工程指示 / 要求簡箋(E.I.)

工程指示編號：EI / 8493 / 24 修改版次：
 工程編號：J - 858 工程名稱：將軍澳日出康城 11
 工程項目：趟門頂角防水片封口 地盆用 (銘化) 補 500 件
 收件人：生統 發件人：Ant Yeung 日期：25/10/2024

編號
FL-SD-150

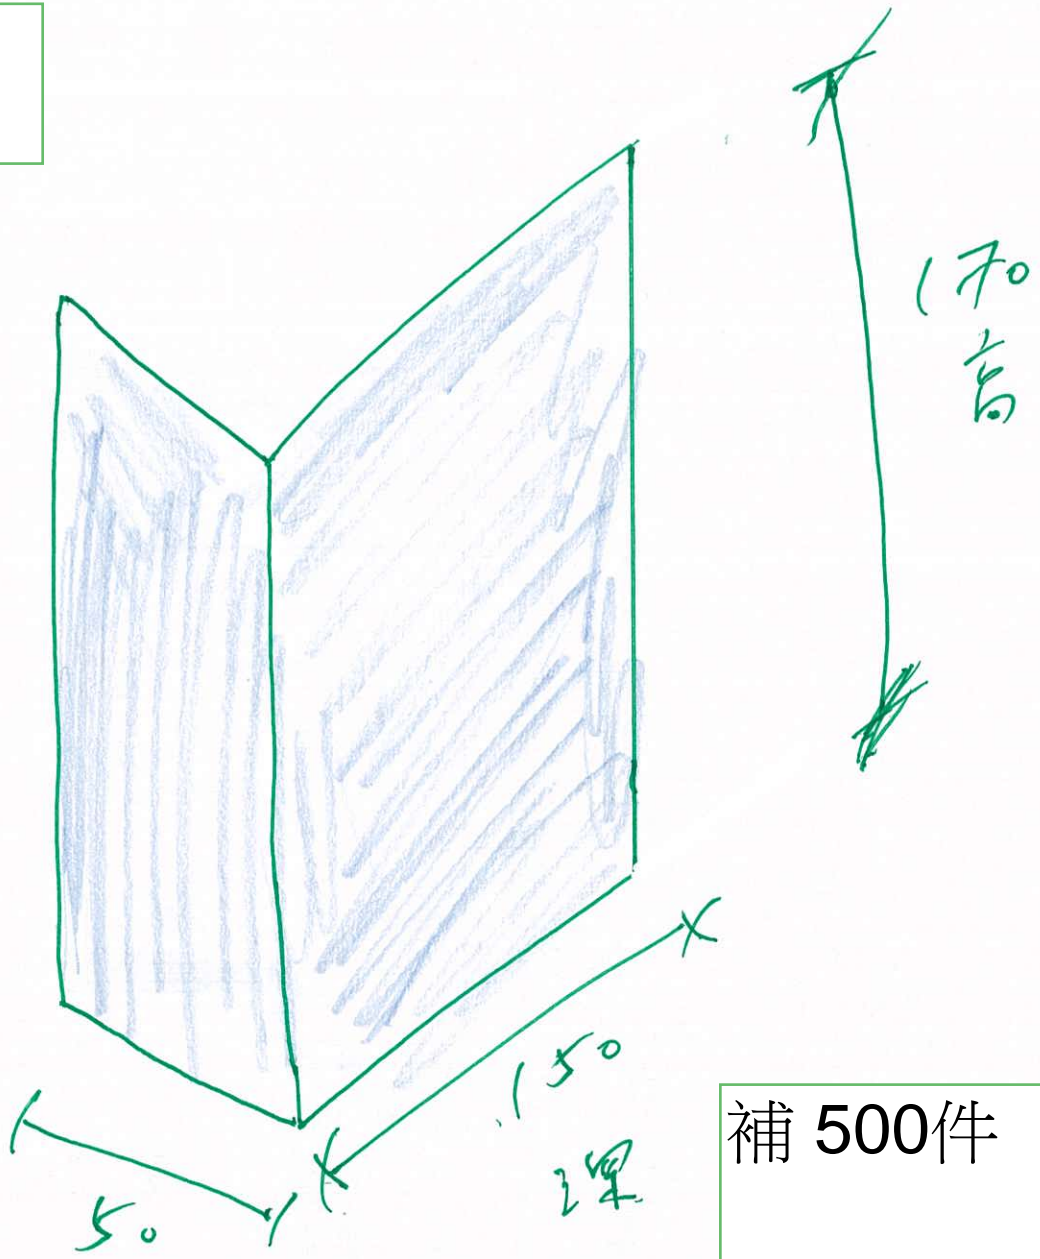
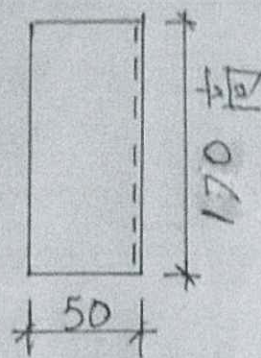
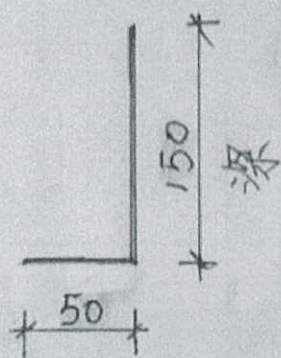
加訂 500 件作為現場備用、損耗、遺失的補單
 二寶收。

請按加工圖生產防水片送地盆，所有防水片需銘化
 趟門頂角防水片封口用，碰寶發板頂收口最終做法。
 請在 2024.11.01 前完成上列要求。

走有門丁折向階水片對口

磁室左折埋收口

補 500件

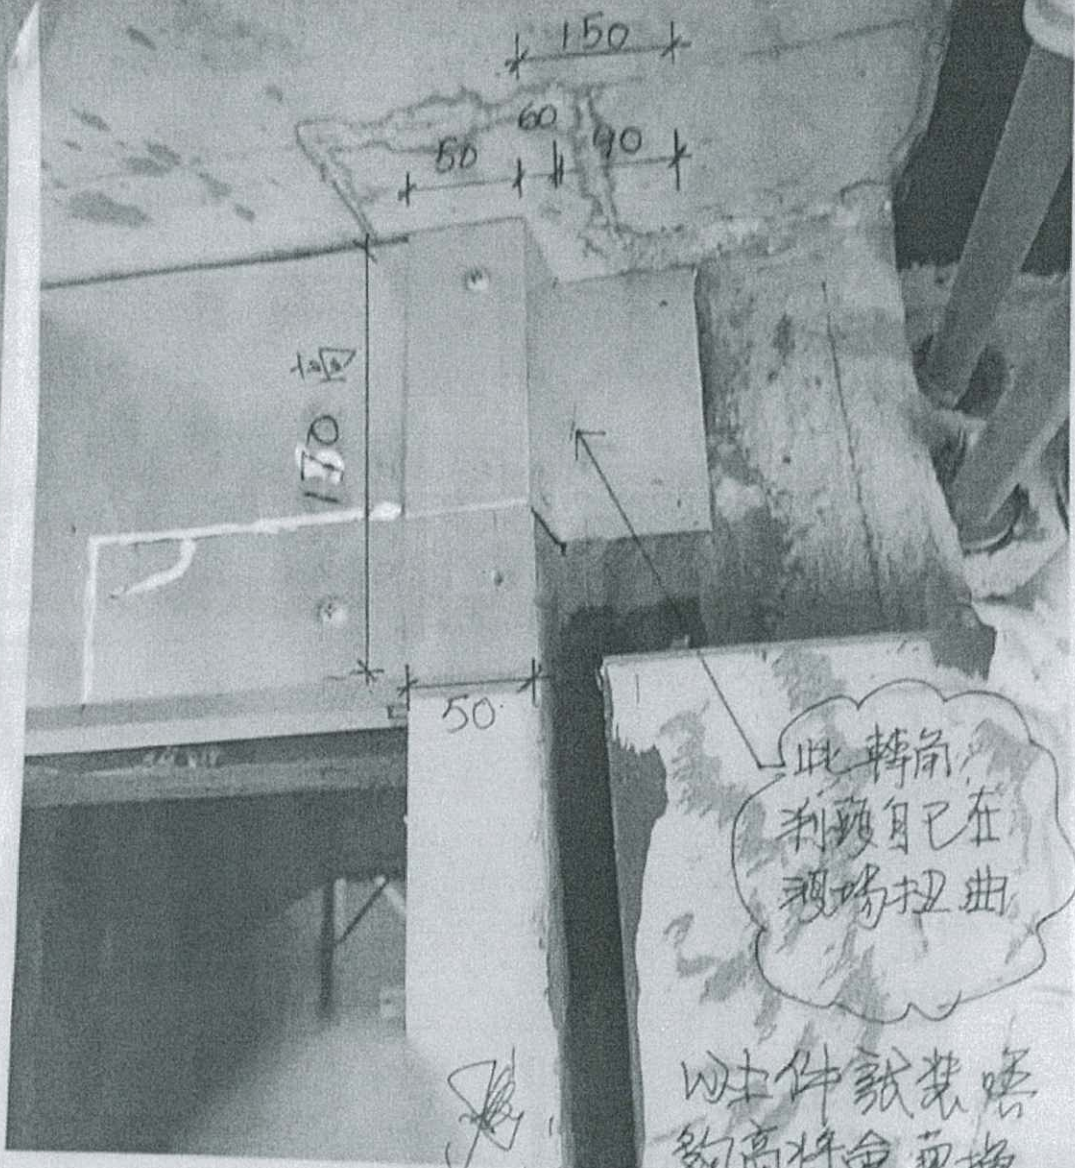
欄門頂角防水片封口 碰寶發救更收口最終做法

生達訂文貨加工此件

防水片如下圖示規格 正確

1.5 鋁片(鍍化)

註埋牆身的轉曲視場判頭

自己扭曲 (因会有不等深度的)

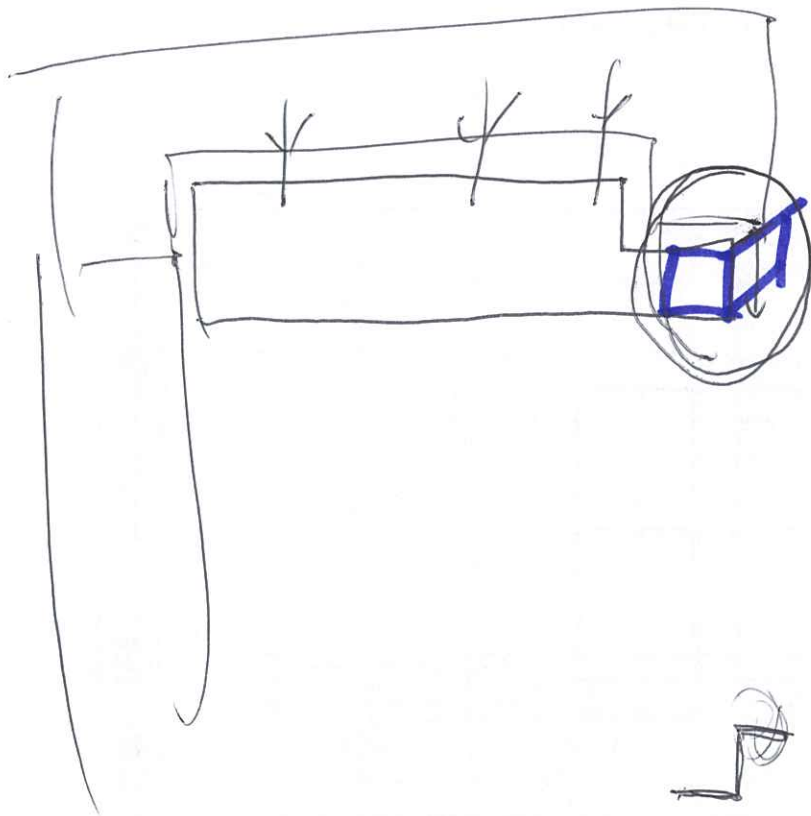
黏膠膠防水封口片

此轉角利頭自己在現場扭曲

此件就裝唔夠高將會更換件 150 高的。
